改善箇所説明図

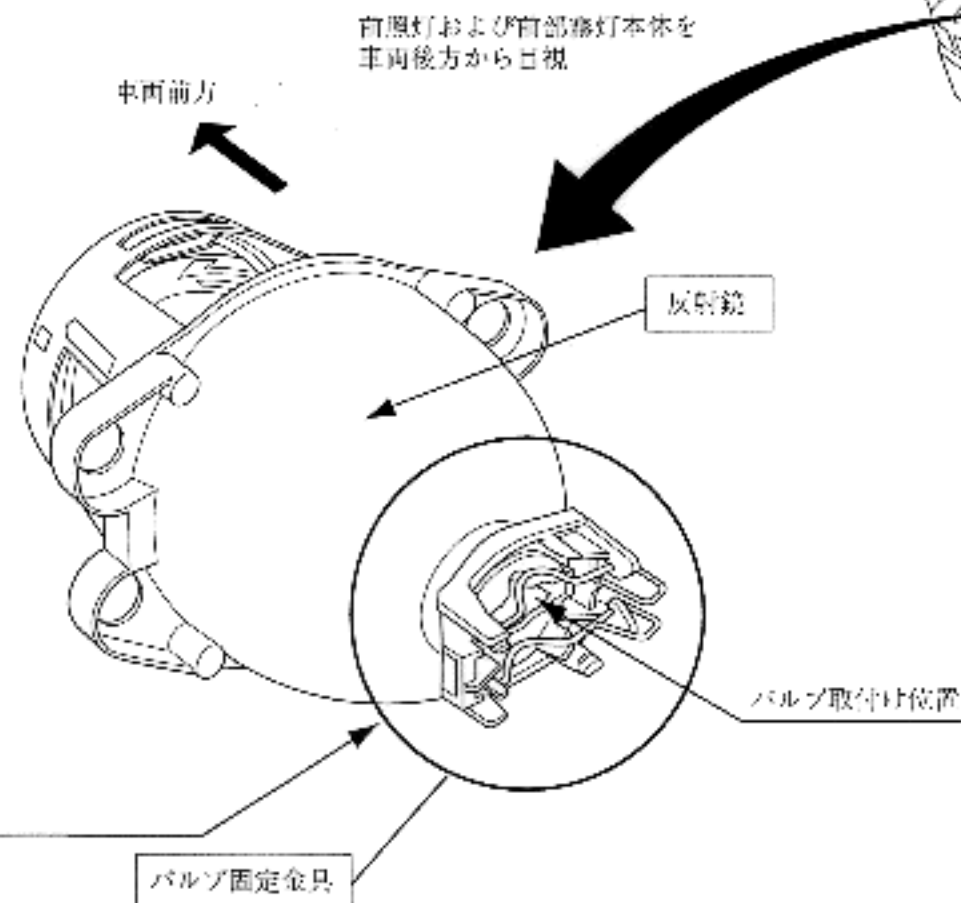
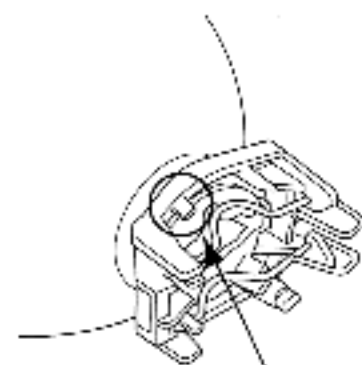
基準不適合箇所

灯火装置の前照灯および前部霧灯のバルブ固定金具の材質が不適切なため、そのままの状態で使用を続けると、当該固定金具が熱のため変形し、最悪の場合、バルブ本体が樹脂製の反射鏡に接触して焼損に至るおそれがある。

改善の内容

全車両を点検し、当該バルブ固定金具が亜鉛合金製のものは、片製品(反射鏡を含む)と交換する。

識別：亜鉛合金製 爪なし
対策品 爪有り
